## **24 098 - Etude de cas par cas – 16/09/2025**

### **Réhabilitation de l'ancienne usine Payraud – SCIONZIER**

**NB : La présente note constitue une réponse complémentaire à la demande d'examen au cas par cas émise par la DREAL Auvergne-Rhône-Alpes. Elle fait suite au courriel transmis le 12 septembre 2025 et vient également compléter la note précédente.**

Coupe dans panneau Ondatherm – isolant laine de roche

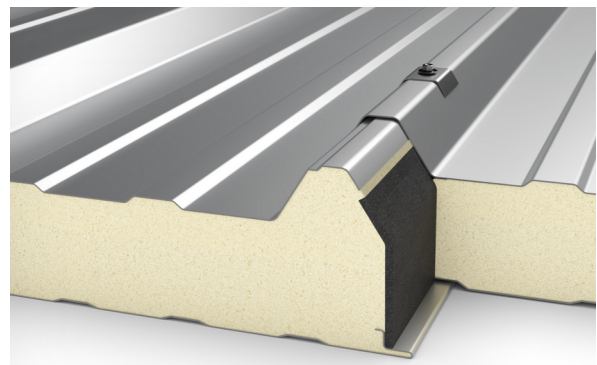
**- nuisances sonores : merci de préciser les mesures mises en œuvre pour limiter l'exposition des personnes aux nuisances sonores.**

- Afin de limiter les nuisances sonores potentielles, le projet intègre une amélioration des performances acoustiques du bâtiment. À cet effet, il est prévu la mise en œuvre d'un bardage métallique isolant en façade de type *Ondatherm 1001*. Ce système se présente sous la forme d'un panneau sandwich autoportant, composé de deux parements en acier galvanisé prélaqué, renfermant une âme isolante en laine de roche. Ce type de bardage est particulièrement adapté aux façades de bâtiments industriels, tertiaires ou recevant du public (ERP), notamment lorsque des exigences accrues en matière d'isolation thermique, acoustique et de résistance au feu sont requises.

**Isolation acoustique** : Affaiblissement acoustique moyen de 30 à 35 dB

- L'intégration de laine de roche dans les panneaux sandwich type bardage (comme l'Ondatherm 1001) confère au système de façade des **performances acoustiques significatives**, particulièrement appréciées dans les contextes industriels, tertiaires ou situés en zones bruyantes (proximité de routes, voies ferrées, sites industriels, etc.).
